Thuillies, le 24 avril 2026

Concerne : Observations et remarques
Enquête Publique pour la construction et l'exploitation
de 4 éoliennes,
RAGNIES 2 par ELAWAN ENERGY WALLONIE S.A. (2026)

L'ensemble du projet est situé sur une nappe captive du dévonien et du carbonifères (Carte 05b Hydrographie et hydrogéologie).

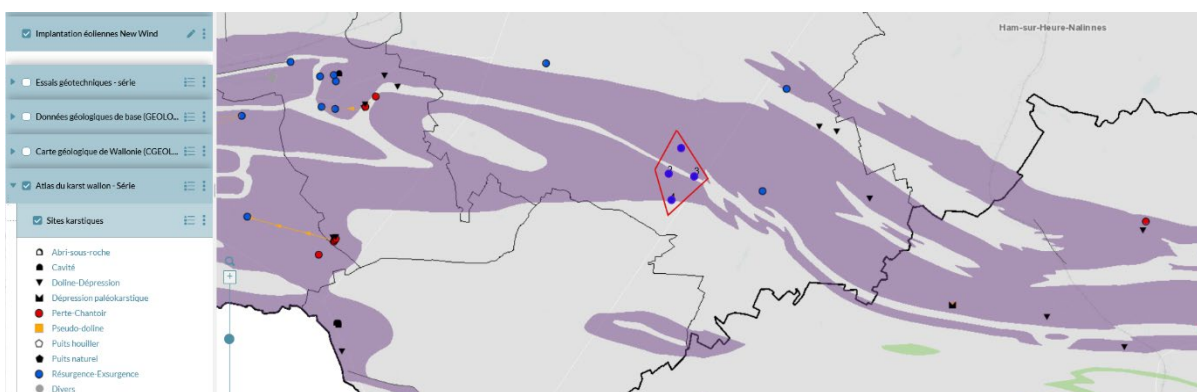
La masse d'eau souterraine est la BERWM022, la principale réserve en eau souterraines exploitée, nous dit l'EIE.

Il nous semble donc indispensable de la préserver comme le précise la notice explicative 49/5-6 , carte hydrologique de Wallonie: « Les principales ressources en eaux souterraines de la région sont logées dans les aquifères calcaires du

Carbonifère et du Dévonien de la partie orientale du Synclinorium de Dinant. Cette ressource en eau, de première importance, est exploitée par les compagnies d'eau pour l'approvisionnement en eau potable de la population ». Les eaux souterraines peuvent s'écouler sur des kilomètres dans les roches calcaires du primaire, c'est dans ces couches que les captages de distribution d'eaux de distribution puisent 289.9 millions de m³ d'eaux de distribution soit 79% de la production. Les nappes phréatiques des roches calcaires peuvent être affectés par des événements se situant à des kilomètres du point de captage. Malgré ces constats, rien n'est entrepris pour préserver la qualité de l'eau pompée par les captages de la SWDE qui sauf erreur de notre part n'a même pas été consultée à ce sujet.
